Krycí list ZBV

Název Stavby dle SoD: II/116 Nová Ves pod Pleší Název stavebního objektu/provozního souboru (SO/PS): Komunikace II/116	Číslo SO/PS / / pořadí Změny SO/PS: 101 / ZBV 01	Číslo ZBV: 01
---	--	----------------------

Změnový list

Předmět Změny: Výměna zdegradované vrstvy

protokol 001-2024 - plochy geomříží

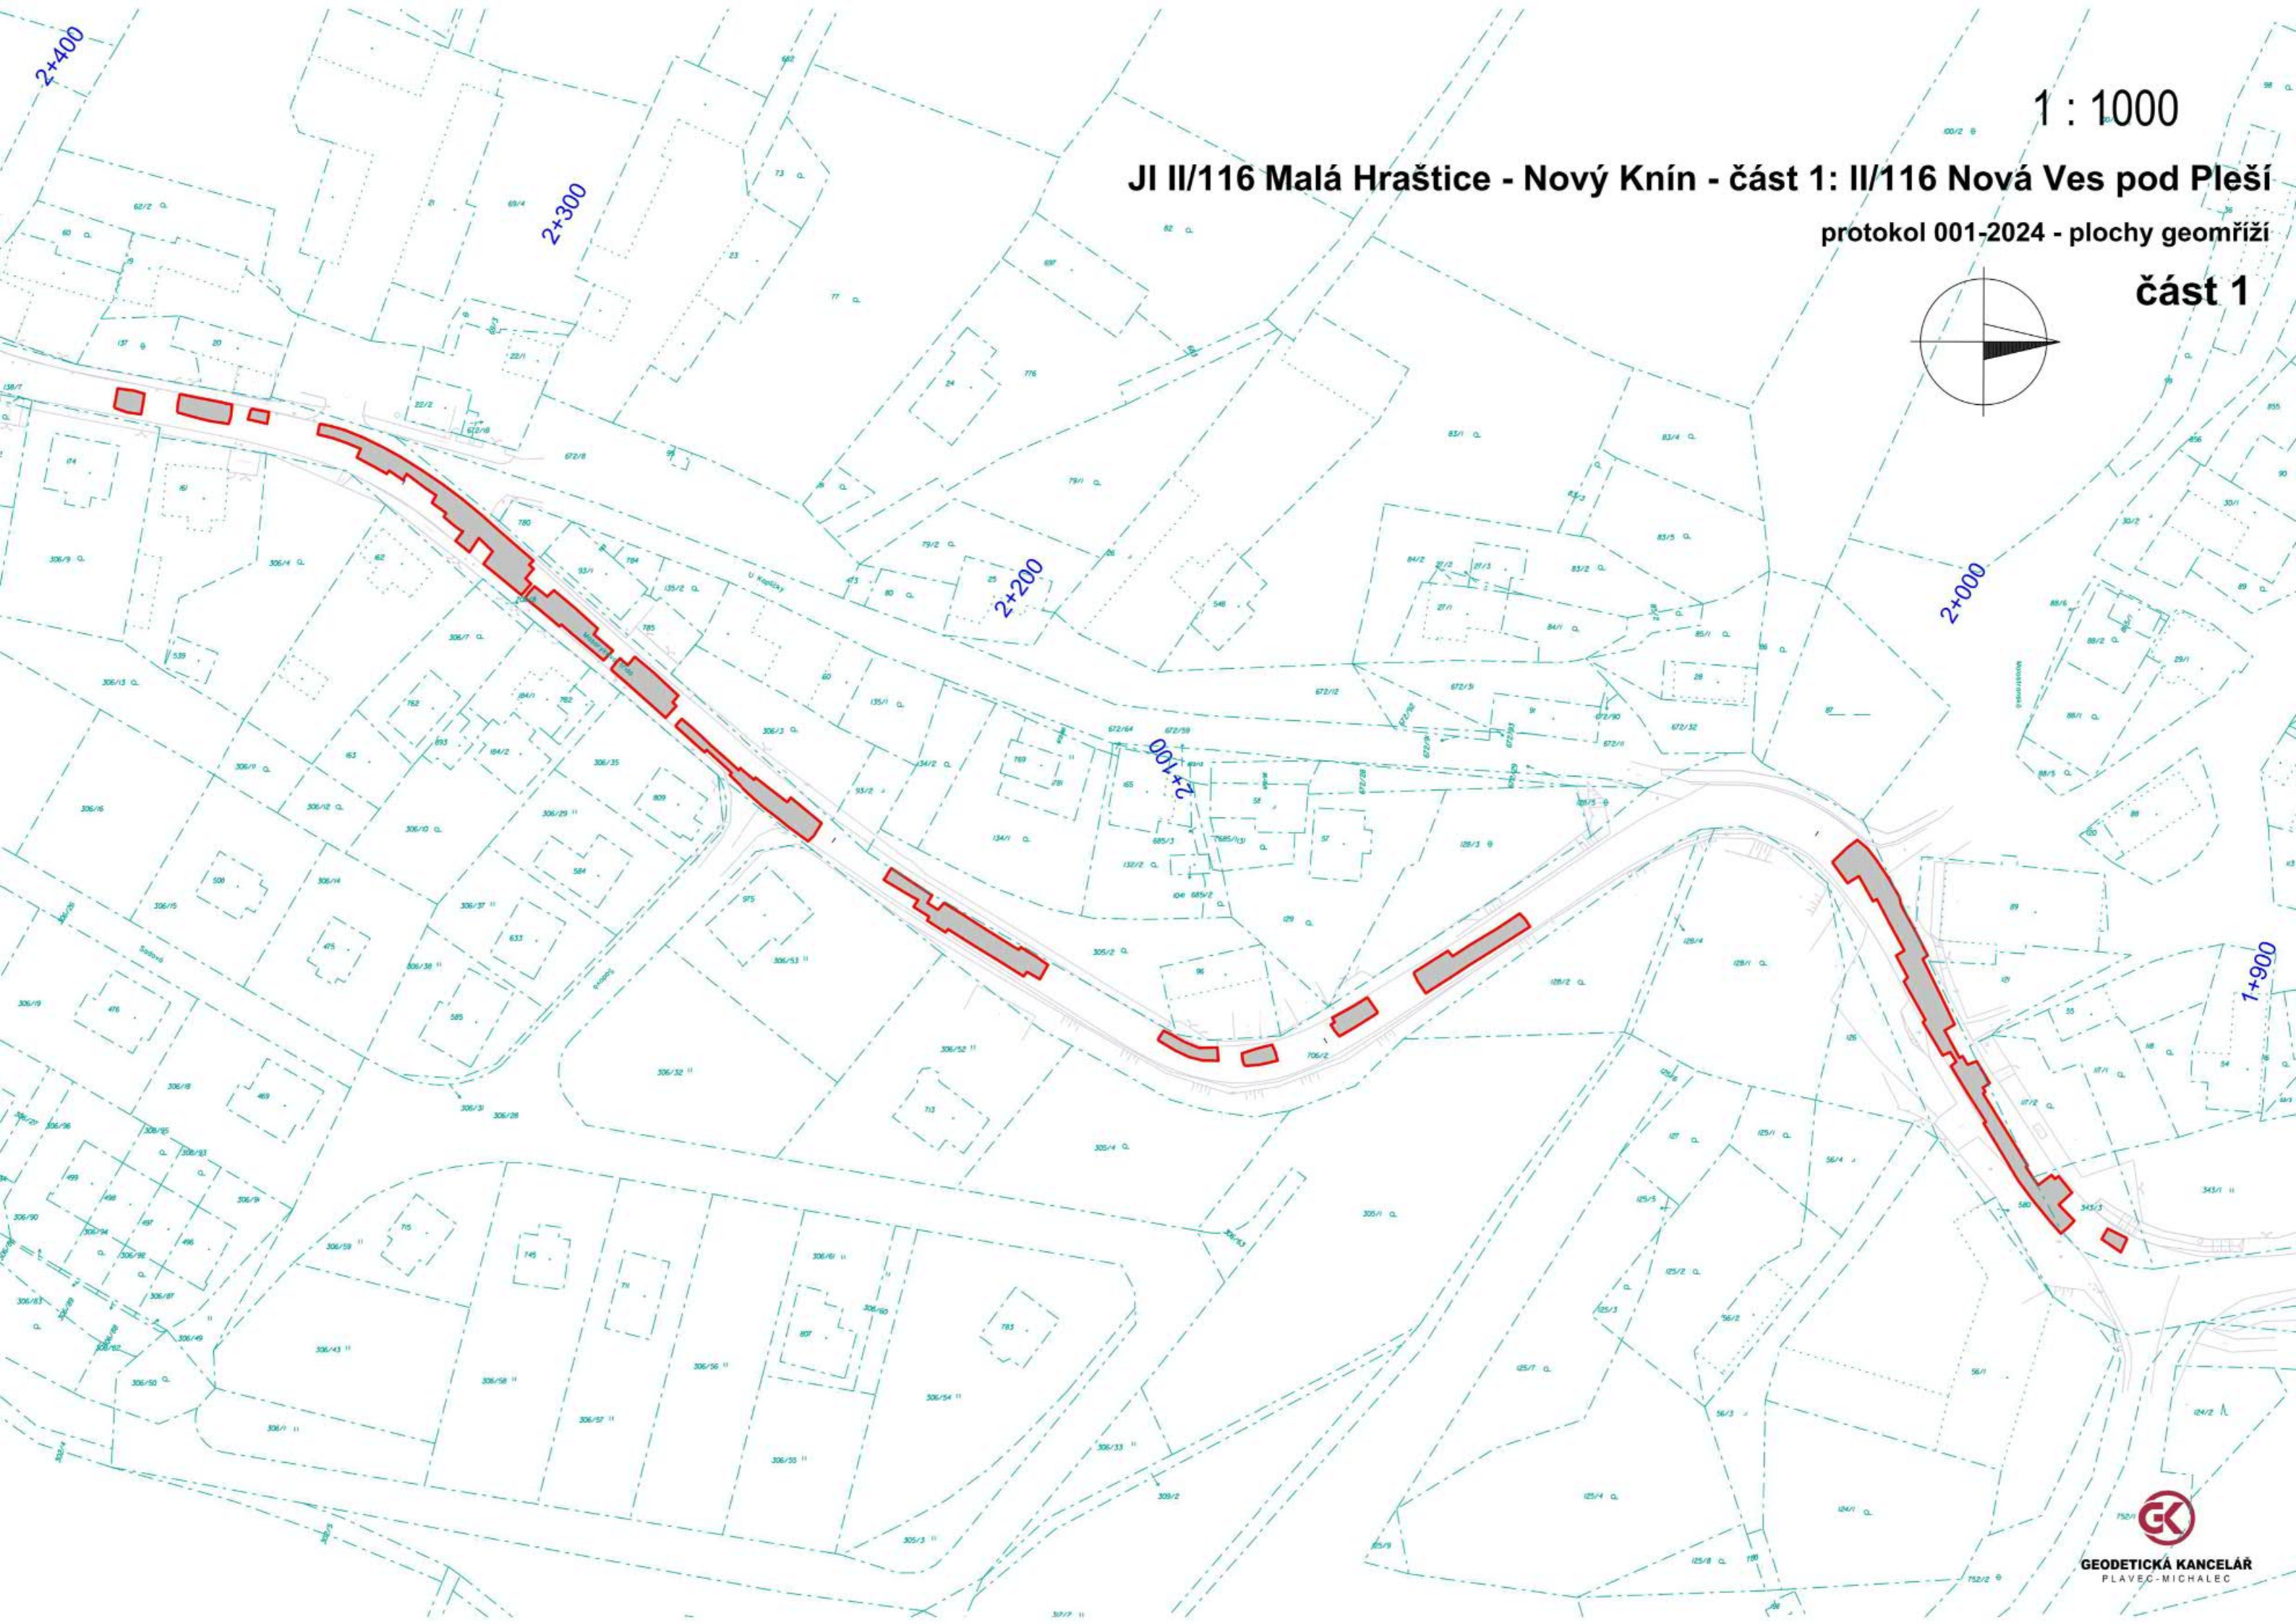
Dne 27.3.2024 bylo provedeno zaměření ploch pro pokládku geomříží, v místech obnažené kamenné dlažby. Dle požadavku stavitele, byla tato místa zaměřena s přesahem 0,70m od hrany kamenné dlažby. Dále byly zaměřeny plochy sanace tl. 50mm. Z naměřených dat byly v programu Atlas vypočteny výsledné plochy.

Geomříže (v místech kamenné dlažby) = 1 317,9 m²
